改善箇所説明図 ①

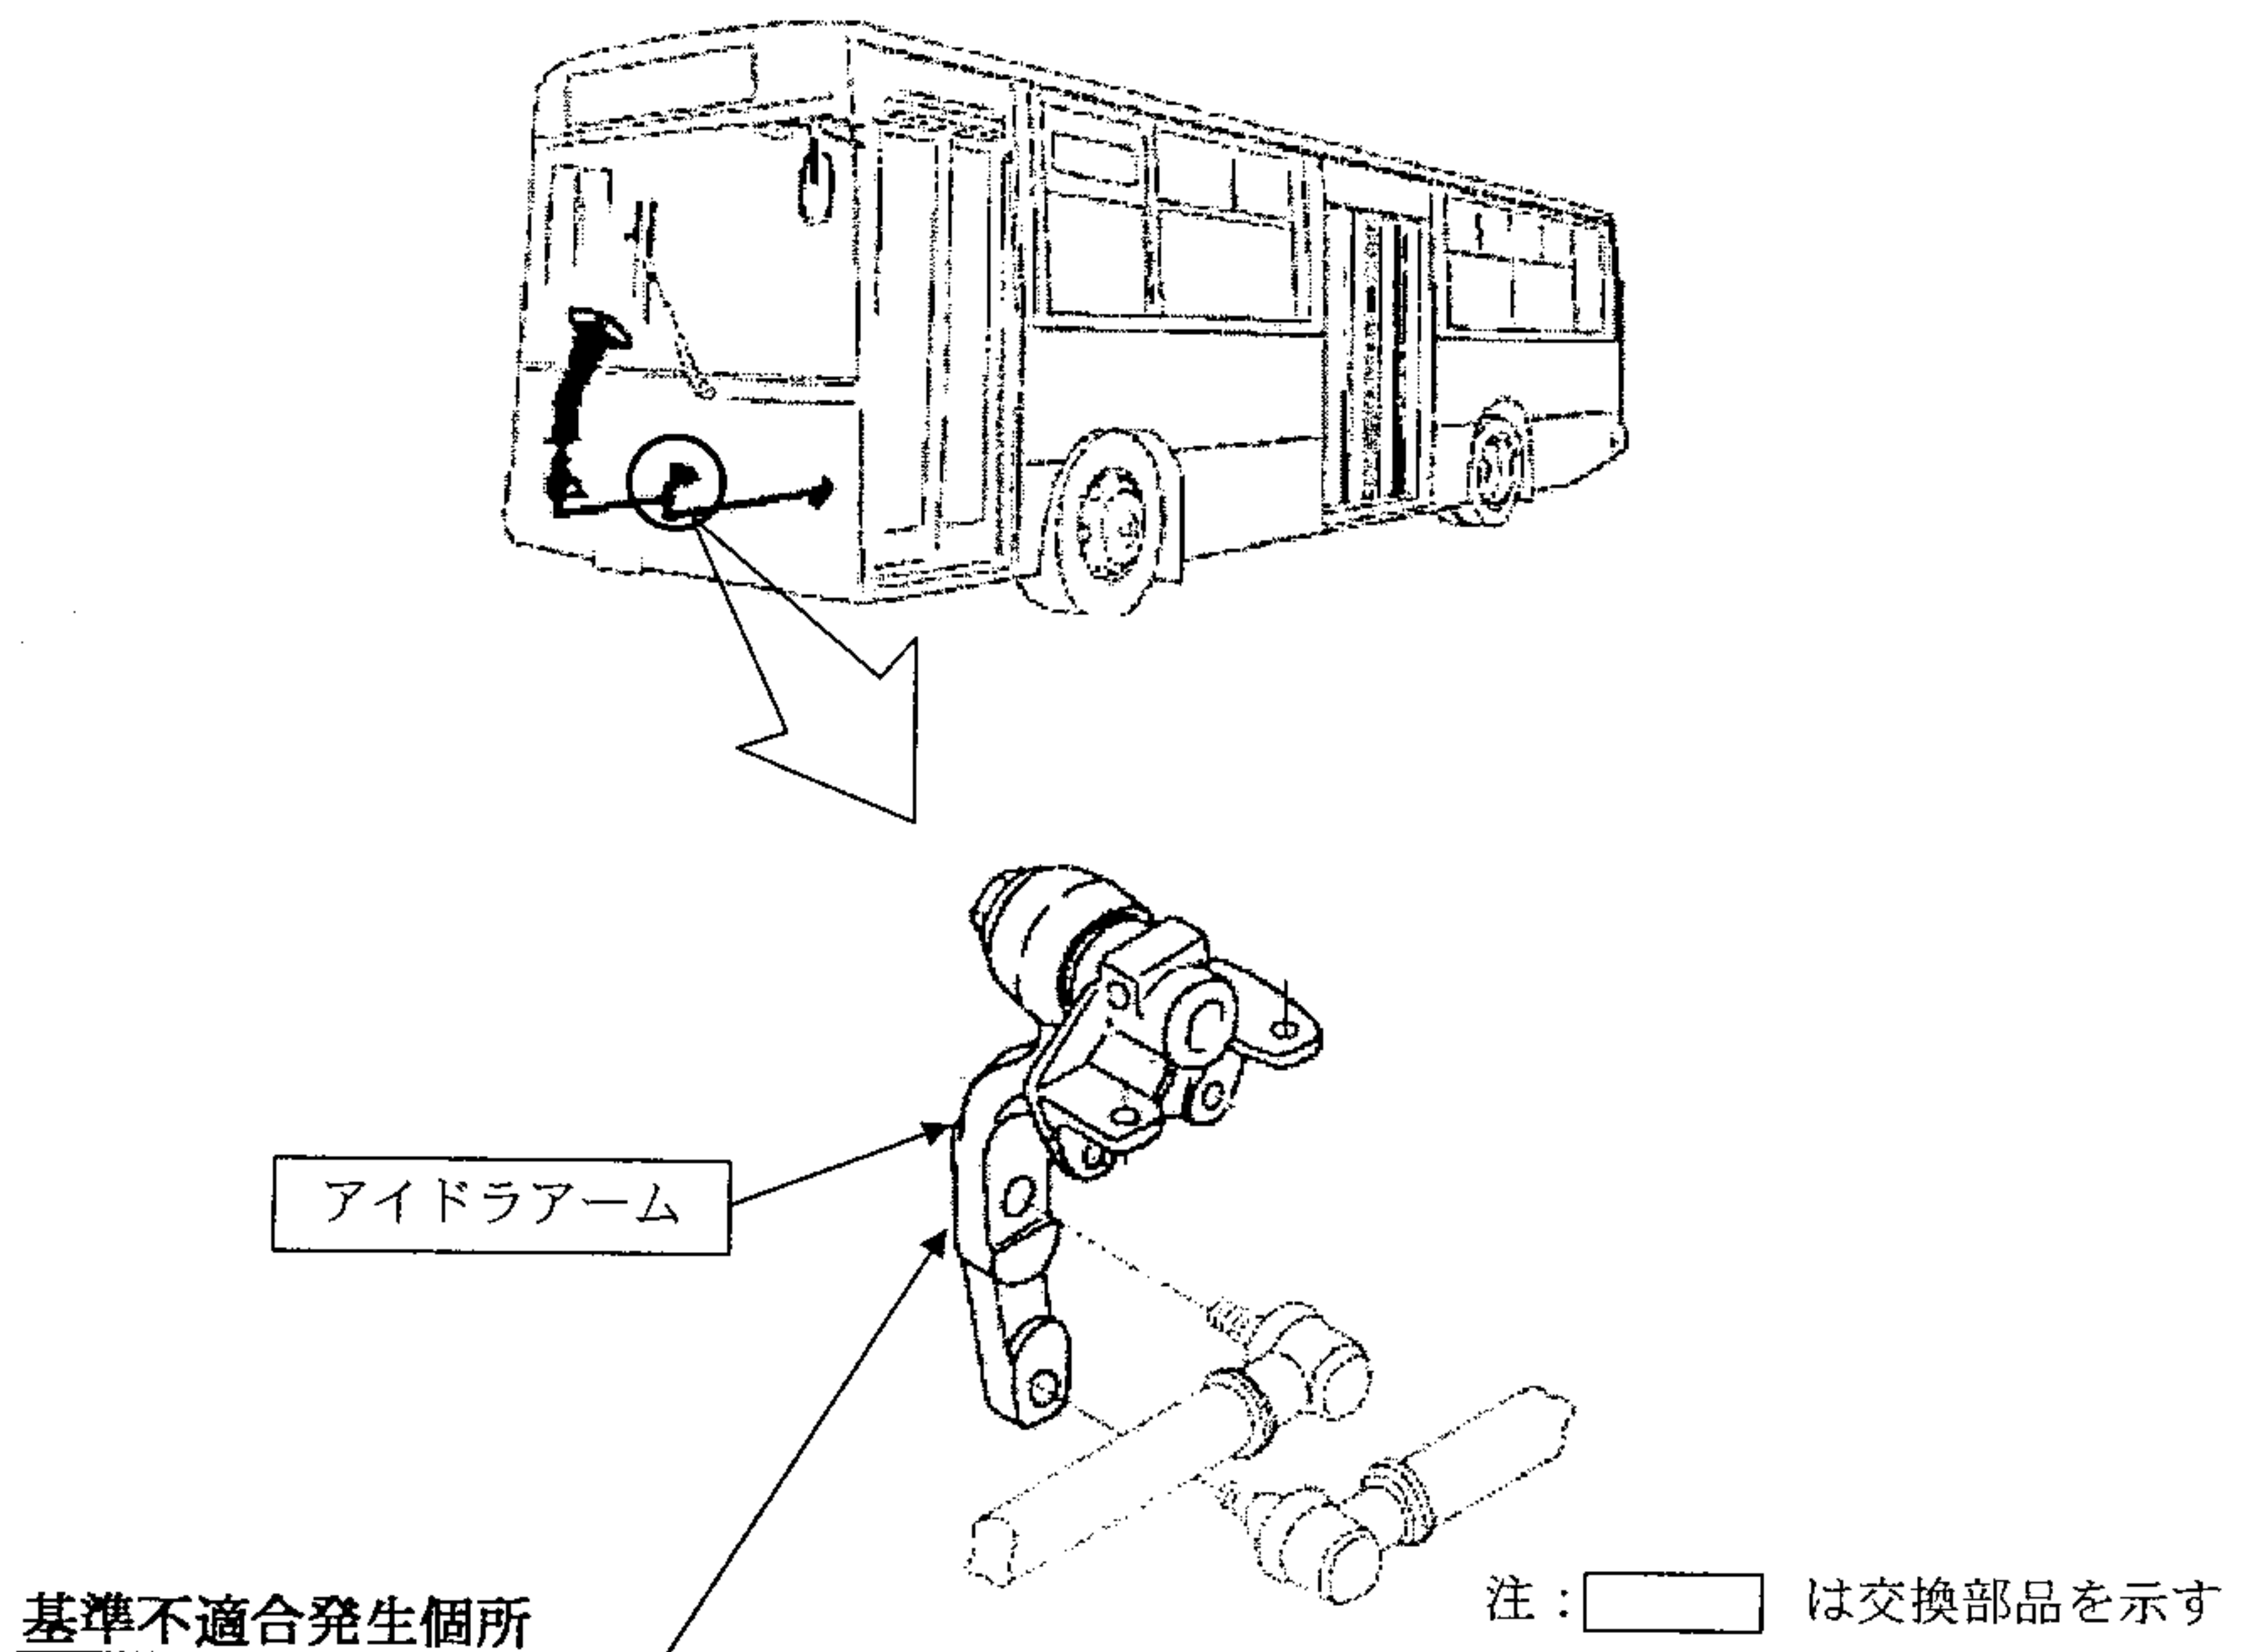
かじ取装置のアイドラアームの強度が不足しているため、ステアリングロック位置での操舵頻度が多い場合、長年の使用により当該アイドラアームに亀裂が生じるものがある。そのため、そのままの状態で使用を続けるとアイドラアームが折損し、かじ取操作ができなくなるおそれがある。

全車両、当該アイドラアームを対策品と交換する。

識別：車台番号の打刻位置の上部前側に黄色ペイントを塗布する。
